URZĄD MIASTA BYDGOSZCZY Wydział Zamówień Publicznych

WZP.271.3.2021.E

„Wykonanie robót budowlanych polegających na termomodernizacji i przebudowie budynku Szkoły Podstawowej nr 22 (Zespołu Szkół nr 18) przy ul. Hutniczej 89 w Bydgoszczy” - WZP.271.3.2021.E

Przykładowe przesłó

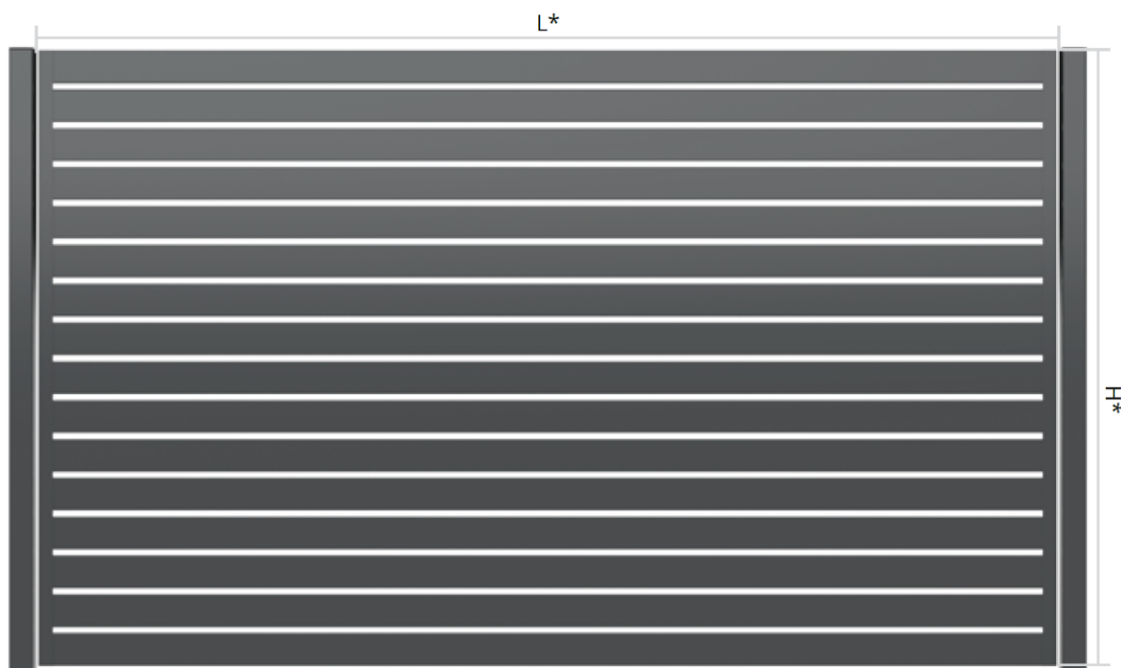
Proszę o załączenie jednoznacznej dla wszystkich oferentów specyfikacji ogrodzenia jakie należy wykonać wokół zewnętrznej centrali wentylacyjnej.

Ogrodzenie stalowe typu palisada z wypełnieniem przęsł z poziomych profili.

Wysokość od poziomu terenu 200 cm. Podmurówka prefabrykowana betonowa.

Słupki konstrukcyjne stalowe 100x100 mm, profil przęsła szerokość ok. 80 mm prześwit ok. 15 mm.

Elementy stalowe ocynkowane ogniowo i malowane proszkowo na kolor wg dokumentacji projektowej.

Zawiasy, okucia, klamka itd. zabezpieczone antykorozyjnie.
